宁波奥德普电梯部件有限公司 NINGBO AODEPU ELEVATOR COMPONENTS CO.,LTD.				滑动导靴	
标记	处数	分区	更改文件号	签名	年、月、日						OX-029Y
设计			标准化			阶段标记		重量	比例		
									2:3		
审核											
工艺			批准			共 张			第 页

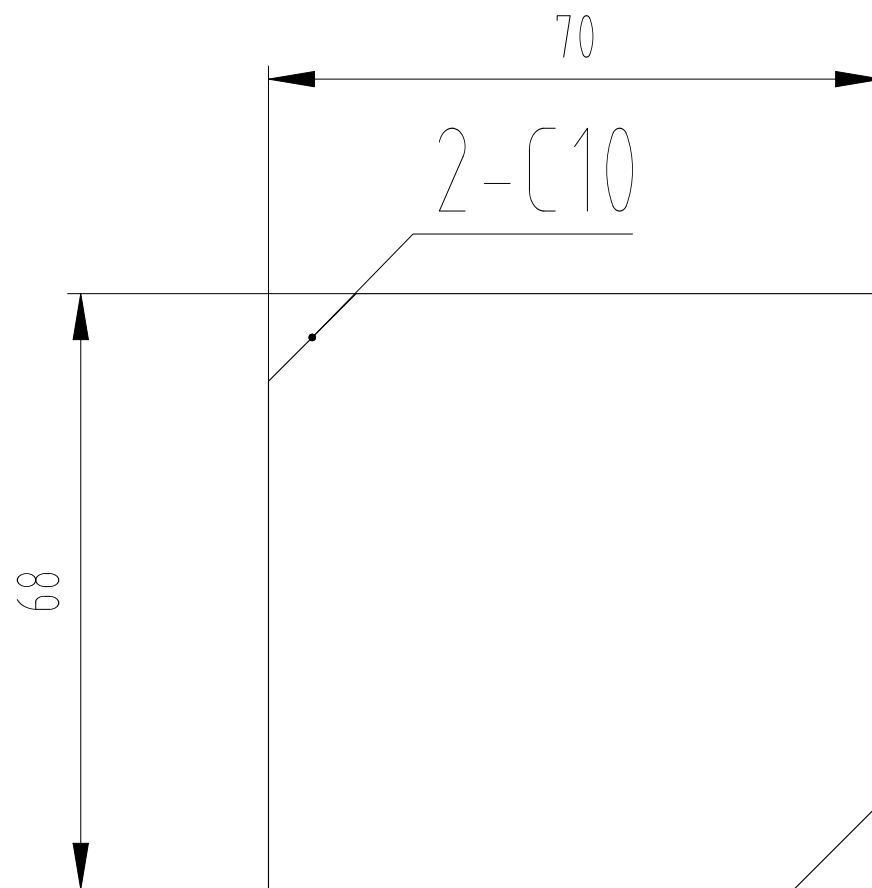
导靴加高了30MM  
加强筋加高了30MM

加强筋厚度  
5MM
